Gruppe A - Døgnområder voksen somatikk

Til: Medvirkningsgruppen døgnområde Nye
OUS - RH

Dato: 08.06.23

Sak: **Innspill fra medvirkningsgruppen etter
medvirkningsmøte 01.06.23.**

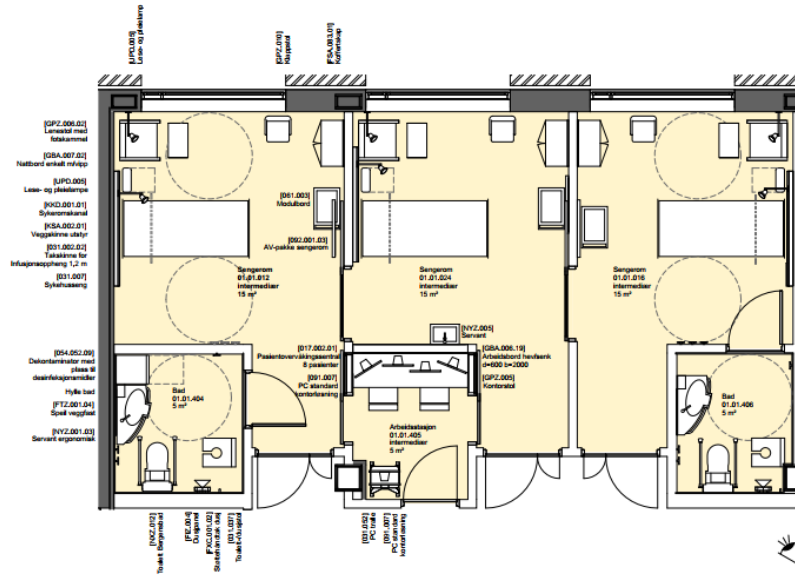
<p>side av rommet. PG ser på muligheter for om det er mulig å endre dette.</p> <p>16.05.2023 15:00:17 (1) Ivaretar romfunksjonsbeskrivelse (RFP) og utstyr planlagt funksjon og flyt i rommet? Gruppen gav tilbakemeldinger om flyt og funksjoner i rommet, og oppdaterte behov for innplassering av utstyr som kan benyttes til å oppdatere RFP og utstyrliste. I tillegg vil gruppen sende skriftlig innspill til RFP for å få mer utfyllende funksjonsbeskrivelse av rommet som også innbefatter medisinske pasienter.</p> <p>08.06.2023 09:40:42 Forslag fra medvirkningsgruppe:</p> <p>Overvåking, forberedelse, behandling og pleie av pasienter før og etter inngrep og undersøkelser som krever ekstra overvåking, samt pasienter med medisinske tilstander i behov av høyere overvåking eller behandling.</p> <p>(Trine Ertzeid)</p> <p>16.05.2023 14:59:18 (2) Skyvedører mellom pasientrom - innspill til plassering ift. funksjonalitet/flyt i rommet? Gruppen spiller inn at det er ønskelig at skyvedør mellom midtre og høyre rom flyttes nærmere hoveddør for å sikre god siktlinj fra arbeidsstasjon til sengeplass i høyre rom. PG utarbeider forslag til endring iht. innspill fra gruppen.</p>	<p>Trine Ertzeid 08 jun 2023</p> <p>Thomas Pryssing</p>

<p>004</p> <p><input type="checkbox"/></p>	<p>Rom 01.01.404 m.fl. Bad, intermediær</p> <p>Det vil være plassert en dekontaminator på et av badene i hvert intermediær-cluster. Dette er for å redusere avstandene mellom hver dekontaminator i avdelingen, slik at det ikke blir lange avstander å gå for personalet ved behov for bruk av dekontaminator. I tillegg skal det være en dekontaminator på 50% av badene tilknyttet isolat, kontaktsmitte. Innspill fra gruppen ble presentert i møtet, og vurderes i videre arbeid.</p> <p>Rom 01.01.404 bad intermediær.docx</p> <p>23.05.2023 08:16:02 Innspill til plassering av dekontaminator i bad 01.01.404 ift. funksjonalitet/flyt i rommet?</p> <p>02.06.2023 12:10:37 Gruppen spiller inn at plassering av dekontaminator i badet til venstre er OK. (Kari-Ann Valbø)</p>	<p>Trine Ertzeid 08 jun 2023</p>
<p>005</p> <p><input type="checkbox"/></p>	<p>01.01.405 Arbeidsstasjon, intermediær</p> <p>Innspill fra gruppen ble presentert i møtet, og vurderes i videre arbeid.</p> <p>01.01.405 Arbeidsstasjon intermediær.docx</p> <p>23.05.2023 08:40:46 Skyvedører inn mot arbeidsstasjon - innspill til plassering ift. funksjonalitet/flyt i rommet?</p> <p>02.06.2023 12:13:05 Innplassering av skyvedører inn mot arbeidsstasjon er OK. Gruppen spilte inn at de ser behov for glassdører med tanke på sikt ut til pasientplassene. (Kari-Ann Valbø)</p>	<p>Trine Ertzeid 08 jun 2023</p>

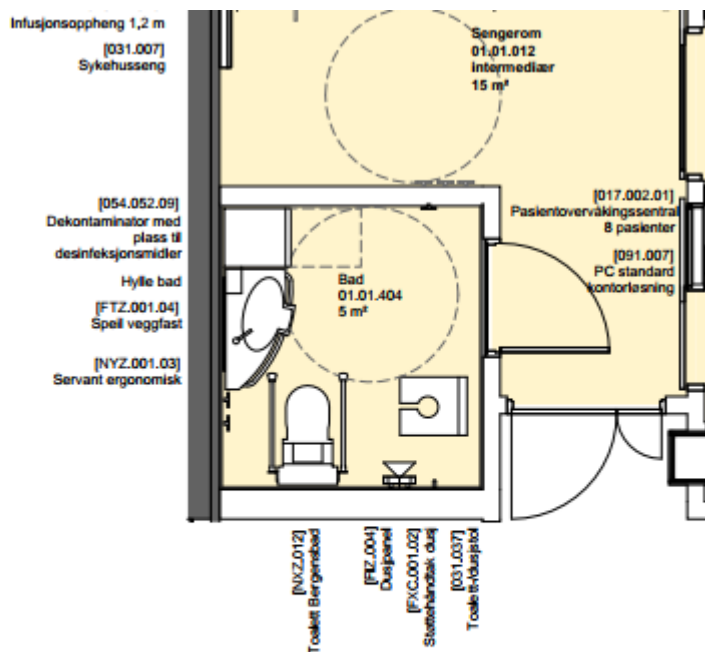
<p>006</p> <p><input type="checkbox"/></p>	<p>01.01.718 Arbeidsstasjon, ytre sone</p> <p>Innspill fra gruppen ble presentert i møtet, og vurderes i videre arbeid.</p> <p>01.01.751 Arbeidsstasjon indre og ytre.docx</p> <p>02.06.2023 12:18:26 Gruppen spiller inn behov for signalanlegg fra korridor til ytre</p>	<p>Thomas Pryssing</p>

<p>arbeidsstasjon for at besøkende m.fl kan bruke dette.</p> <p>02.06.2023 12:16:13 Gruppen spiller inn at det er ønskelig med et langt arbeidsbord slik at der er plass til en stasjonær og en bærbar PC.</p>	Thomas Pryssing
007 <input type="checkbox"/>	<p>01.01.751 Arbeidsstasjon, indre sone</p> <p>Alternativ 1 Arbeidsstasjon: (1) Vegg og dør med glass mellom indre arbeidsstasjon og kontor. Vil gi dagslys til indre arbeidsstasjon, men opprettholde rommet som "eget" rom med visse begrensninger på funksjonalitet. (2) Indre arbeidsstasjon kan da eks. brukes som et grupperom eller for "touch down" arbeidsplass.</p> <p>Alternativ 2 Arbeidsstasjon: (1) Åpne mellom indre arbeidsstasjon og kontor, slik at det blir ett rom. (2) Åpent forbindelse mellom indre arbeidsstasjon og kontor. Vil gi dagslys til indre arbeidsstasjon, men ikke opprettholde rommet som "eget" rom. Det kan også være mulighet for foldedør mellom rom for å skille ved behov. (3) Arbeidsplassene i Indre arbeidsstasjon kan da eks. brukes som en "touch down" arbeidsplass.</p> <p>Innspill fra gruppen ble presentert i møtet, og vurderes i videre arbeid. 01.01.751 Arbeidsstasjon indre og ytre.docx</p> <p>02.06.2023 12:23:48 Det er ønskelig med åpen forbindelse mellom kontor og arbeidsstasjon i form av glassvegg/skyvedør. 4 arbeidsstasjoner plassert samlet langs fasadevegg. Møtebord med 4 stoler på motsatt side inn mot glassvegg (med strømuttak). To oversiktsskjermer på kortveggen i rommet.</p> <p>19.05.2023 09:57:14 (1) Det er behov for å sikre tilstrekkelig innfall av dagslys til arbeidsstasjonen 01.01.751. Alternativ 1 og 2 har forslag til løsning, hvilket av disse alternativene (evt. et alternativt forslag fra gruppen) vil best ivareta funksjonalitet og flyt i rommet? 02.06.2023 12:20:37 Gruppen kom med eget alternativ forslag til løsning. Det er ønskelig med åpen forbindelse mellom kontor og arbeidsstasjon. (Kari-Ann Valbø)</p> <p>19.05.2023 09:52:39 (2) Ivaretar romfunksjonsbeskrivelsen (RFP) og utstyr planlagt funksjon og flyt i rommet? 02.06.2023 12:25:13 Gruppen gav tilbakemeldinger om flyt og funksjoner i rommet, og oppdaterte behov for innplassering av utstyr som kan benyttes til å oppdatere RFP og utstyrliste. (Kari-Ann Valbø)</p>	<p>Thomas Pryssing</p> <p>Trine Ertzeid 08 jun 2023</p> <p>Trine Ertzeid 08 jun 2023</p>

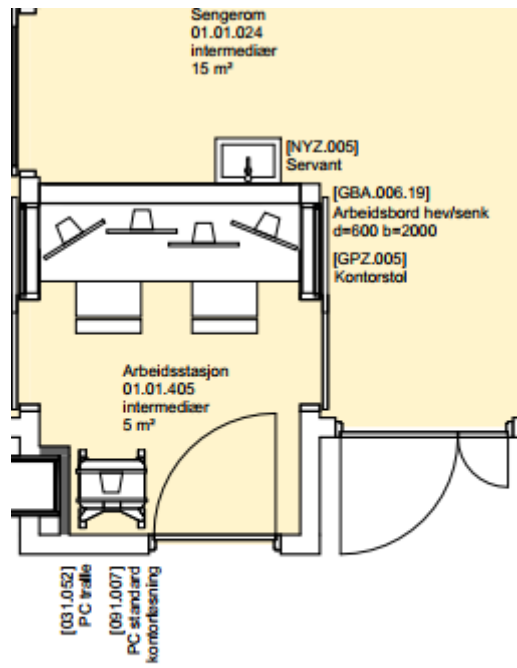
008 <input type="checkbox"/>	<p>Eventuelt</p> <p>Gruppen kom med innspill i møtet til aksjonspunkt som beskrevet nedenfor.</p> <p>02.06.2023 12:32:01 Det er en forutsetning i prosjektet at 50% av alle kontaktsmitteisolater er utstyrt med dekontaminator. HSØ/PO har utarbeidet et forslag til</p>	Thomas Pryssing

<p>er utstyrt med dekontaminator. HSØ/PO har utarbeidet et forslag til fordeling av disse rommene i døgnområdet. Gruppen kom med innspill om fordeling av disse i døgnområdet på alle tre plan. PG utarbeider forslag til fordeling iht. til gruppens innspill.</p> <p>02.06.2023 11:52:20 I forhold til skjerming av hver pasientplass enten med gardiner el.l. må dette behandles og avklares på tvers av funksjoner i NRH. Nye OUS følger opp denne saken.</p> <p>08.06.2023 10:25:11 Dette er en sak som omfatter mange medvirkningsgrupper og på tvers av prosjektene. Nye OUS må behandle dette i særmøter og avtaler videre saksgang med HSØ PO utenfor medvirkningsgruppe Døgn NRH. (Trine Ertzeid)</p>	<p>Trine Ertzeid 08 jun 2023</p>
<p>009</p> <p><input type="checkbox"/></p>	<p>Tilbakemelding fra OUS</p> <p>Lastet opp notat fra medvirkningsgruppen med samlet tilbakemelding etter medvirkningsmøtet.</p> <p>Notat - Medvirkningsmøte Nye OUS sengeområdet - NRH.docx</p>
